Ministerio de Hacienda

**CIRCULAR DE RESPUESTA A LOS OFERENTES
 CIRCULAR No.1**

| MH-MAE-PEUR-2021-0001 |

El Comité de Compras y Contrataciones del **Ministerio de Hacienda** les informa que ha recibido consultas por parte de los interesados, solicitando aclaración sobre el pliego referente a la **Contratación de empresa calificada para llevar a cabo el mantenimiento y reparación de la fachada del Ministerio de Hacienda.**

FACHADA FRONTAL

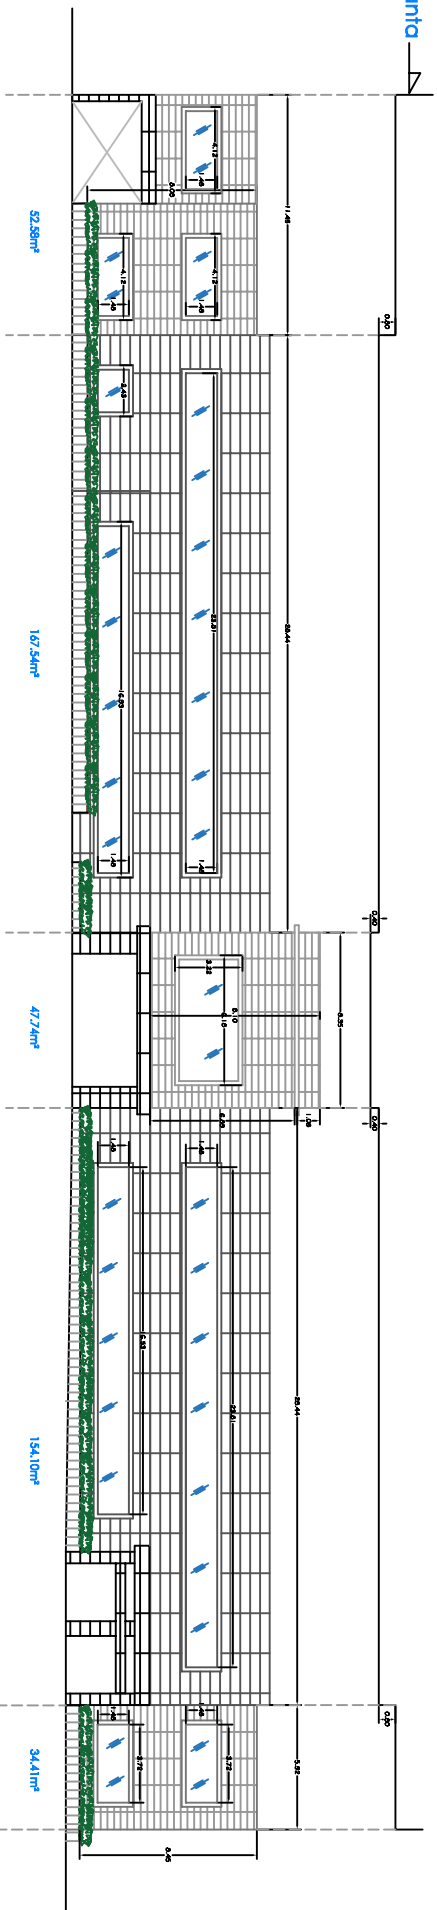
- Pregunta 1.** "Solicitamos los planos de cada muro para poder hacer la distribución de los perfiles de soporte (aluminio)?"

19. **Pregunta 19.** “favor enviarnos los planos de las áreas, muros a intervenir.”

22. **Pregunta 22.** “En caso que se mantenga el tiempo de entrega de las ofertas, solicitamos que en el día de hoy nos hagan llegar los planos de las fachadas o muros a intervenir. Así como las medidas de dichos muros, ya que de lo contrario no nos garantizan la entrega a tiempo de parte de ciertos componentes de la cotización a ser presentada.”

- **Ver planos en archivos adjuntos.**

- **Ver planos en archivos .pdf y .dwg adjuntos.**

- **Ver enmienda al pliego de condiciones, acápite 2.6 Cronograma de actividades.**
- **Ver planos anexos, Área de muros: Muro 1 (222.92 m²), Muro 2 (181.86 m²), Muro 3 (423.86 m²), muro 4 (423.86 m²) y Muro 5 (181.86 m²)**
